**Projet de centrale photovoltaïque
sur les communes de NOGUERES et PARDIES (64)**

Avis de l'Autorité environnementale
(article L. 122-1 et suivants du Code de l'environnement)

Avis 2016 – 4564

Figure 64 : Vue en plan du projet RIO TINTO - Source : SanPower

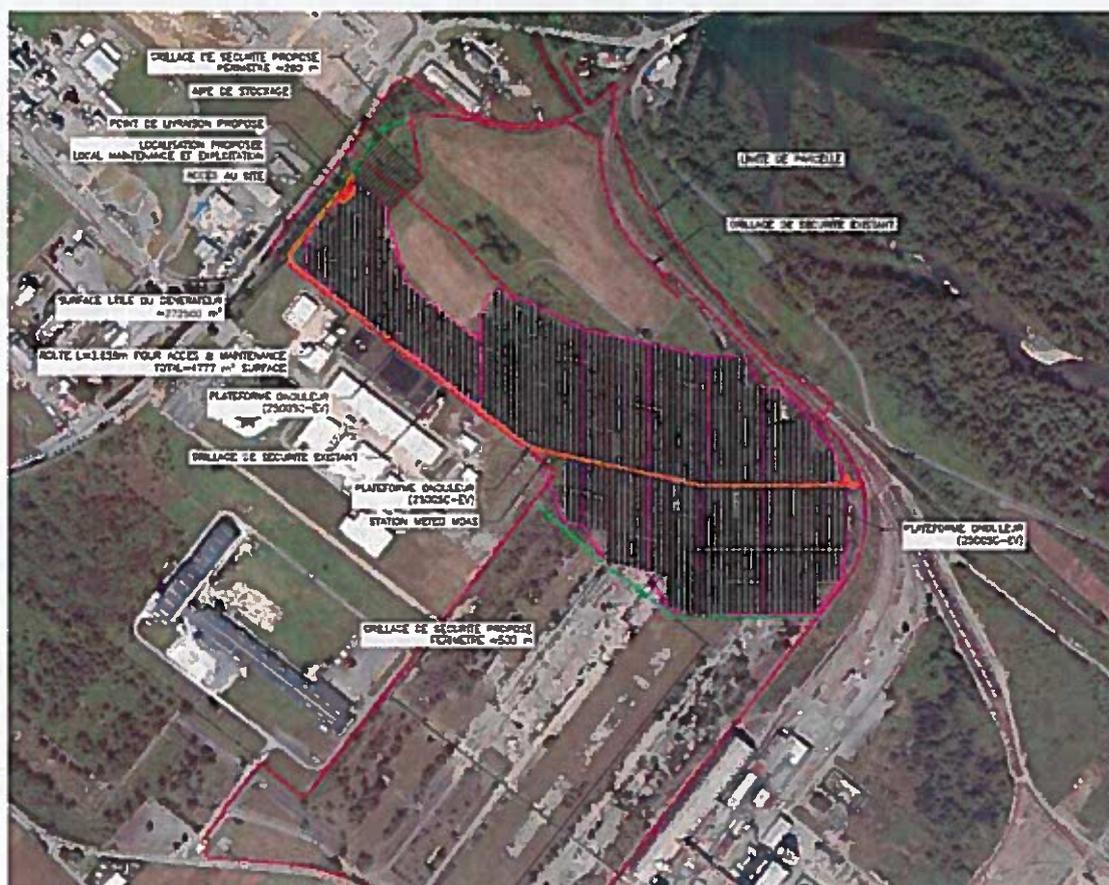
L'Autorité environnementale note que l'étude d'impact ne fait pas mention des plans de gestion et des mesures à mettre en œuvre dans le cadre de la dépollution du site et que le pétitionnaire n'apporte pas les éléments permettant de s'assurer de la compatibilité du projet avec ces mesures (plans de masse imprécis en particulier). Des précisions sont donc à apporter quant au positionnement définitif du projet sur le site, notamment afin de s'assurer de l'absence d'incidence du projet sur les eaux souterraines et superficielles.
